TRANS/WP.29/2002/9
7 décembre 2001

PROPOSITION DE PROJET DE COMPLÉMENT 22 À LA SÉRIE 03
D'AMENDEMENTS AU RÈGLEMENT N° 37

(Lampes à incandescence)

Transmis par le Groupe de travail de l'éclairage
et de la signalisation lumineuse (GRE)

Ajouter à la fin les nouvelles feuilles de données H14/1 à H14/4, comme suit:

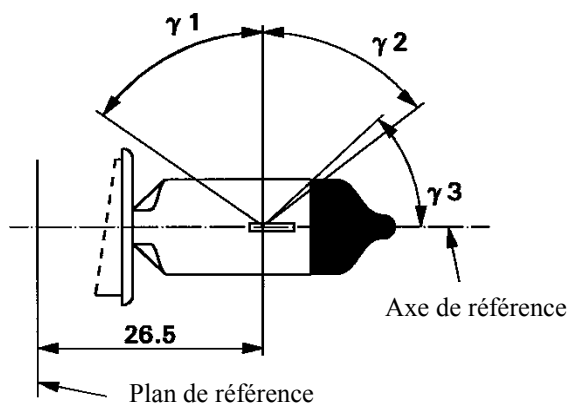
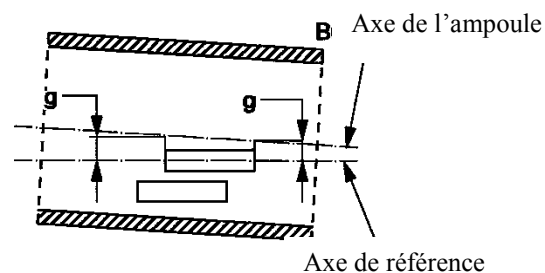
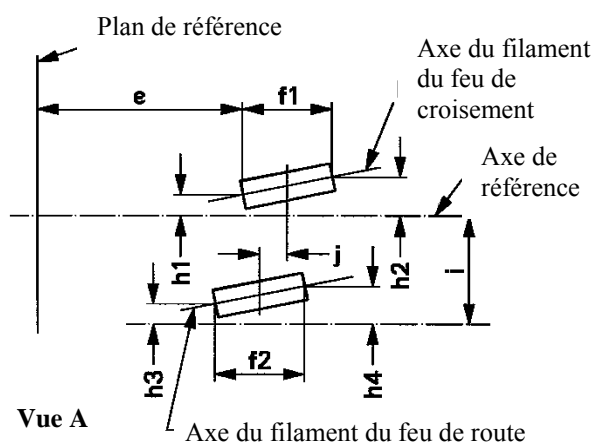
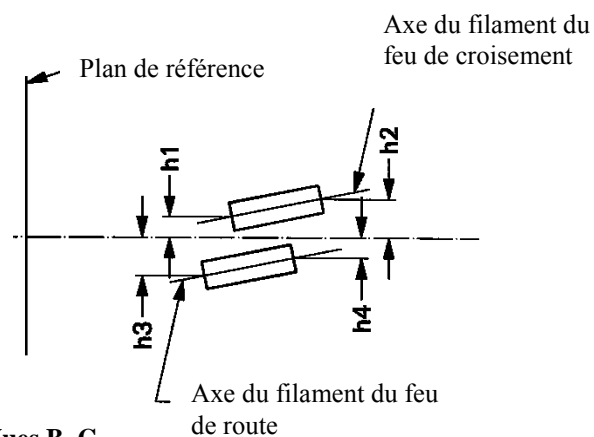
³ L'ampoule et les fixations ne doivent pas dépasser l'enveloppe comme indiqué sur la figure 2. L'enveloppe et l'axe de référence sont concentriques.

⁴ L'ampoule doit être exempte de distorsion optique dans les angles γ_1 et γ_2 . Cette exigence s'applique à la totalité de la circonférence de l'ampoule comprise dans les angles γ_1 et γ_2 .

⁵ L'occultation doit être réalisée au moins jusqu'à l'angle γ_3 . Elle doit s'étendre au moins jusqu'à la partie cylindrique de l'ampoule et sur la totalité du sommet de celle-ci.

⁶ L'excentricité de l'ampoule par rapport à l'axe du filament du feu de croisement est mesurée dans deux plans parallèles au plan de référence où la projection de la partie extérieure des spires terminales les plus proches ou les plus éloignées du plan de référence coupe l'axe du filament du feu de croisement.

⁷ L'excentricité des filaments par rapport à l'axe de référence est mesurée dans les directions des vues A, B et C comme indiqué sur la figure 1, feuille H14/1. Les points à mesurer sont ceux où la projection de la partie extérieure des spires terminales les plus proches ou les plus éloignées du plan de référence coupe l'axe des filaments.

Prescriptions pour l'écran de contrôle

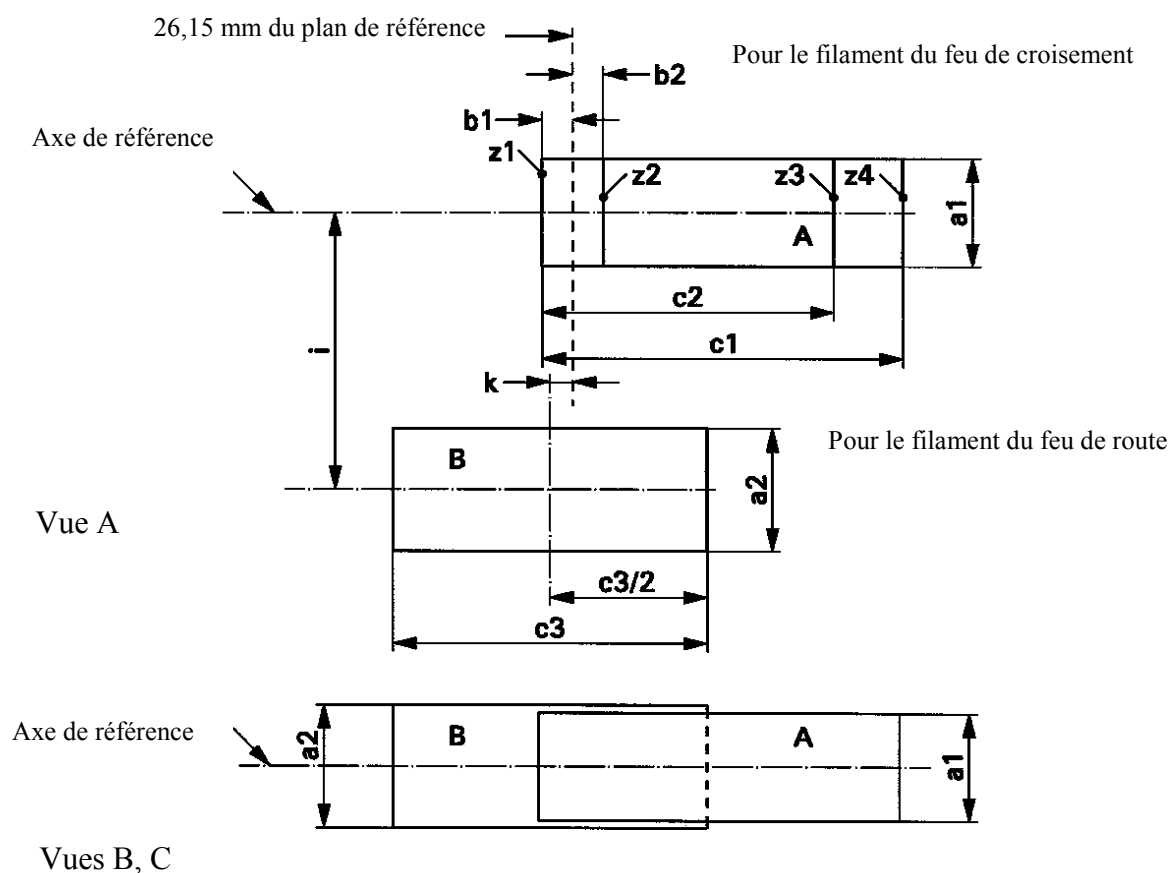
Cet essai permet de déterminer si une lampe à incandescence est conforme en contrôlant que les filaments sont positionnés correctement par rapport à l'axe de référence et au plan de référence.

La position des filaments est contrôlée seulement dans les directions A, B et C comme indiqué sur la figure 1, feuille H14/1.

Le filament du feu de croisement doit être situé entièrement dans le rectangle A et le filament du feu de route doit être situé entièrement dans le rectangle B.

Les extrémités du filament du feu de croisement telles qu'elles sont définies sur la feuille H14/3, note⁸, doivent se trouver entre Z1 et Z2 et entre Z3 et Z4.

FIGURE ILLUSTRANT LES POSITIONS DU RÉCEPTEUR COLORIMÉRIQUE

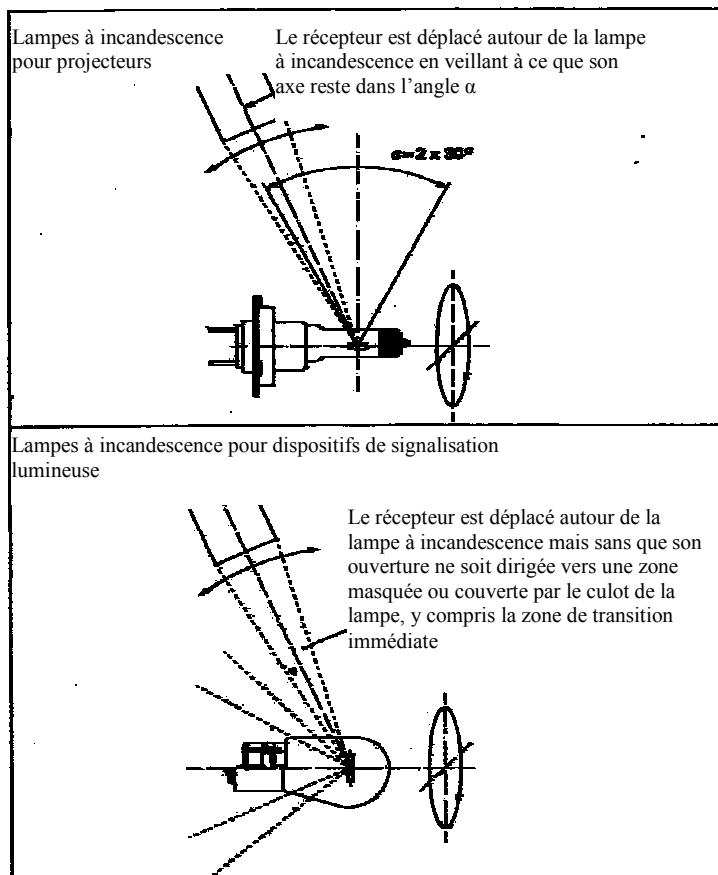
- 2.3 Directions de mesure (voir la figure ci-dessous).
 - 2.3.1 Le récepteur doit d'abord être placé perpendiculairement à l'axe de la lampe et à l'axe du filament (ou au plan du filament dans le cas d'un filament courbe). Une fois les mesures effectuées, on déplace le récepteur autour de la lampe à incandescence par pas bidirectionnels d'environ 30° jusqu'à ce que la zone définie aux paragraphes 2.3.2 ou 2.3.3 soit couverte. On effectue une mesure dans chaque position. Toutefois, aucune mesure ne doit être effectuée lorsque l'axe du récepteur coïncide avec l'axe du filament.

- 2.3.2 Sur les lampes à incandescence pour projecteurs, les mesures doivent être effectuées autour de la lampe à incandescence, l'axe de l'ouverture du récepteur étant situé à l'intérieur d'un angle de $\pm 30^\circ$ par rapport au plan perpendiculaire à l'axe de la lampe, l'origine étant située au centre du filament. Pour les lampes à incandescence à deux filaments, on considère le centre du filament du faisceau de route.

- 2.3.3 Sur les lampes à incandescence pour dispositifs de signalisation lumineuse, les mesures doivent être effectuées de façon aléatoire tout autour de la lampe, à l'exception de la zone masquée ou couverte par le culot de la lampe, y compris la zone de transition immédiate. Pour les lampes à incandescence à deux filaments, on considère le centre du filament principal.
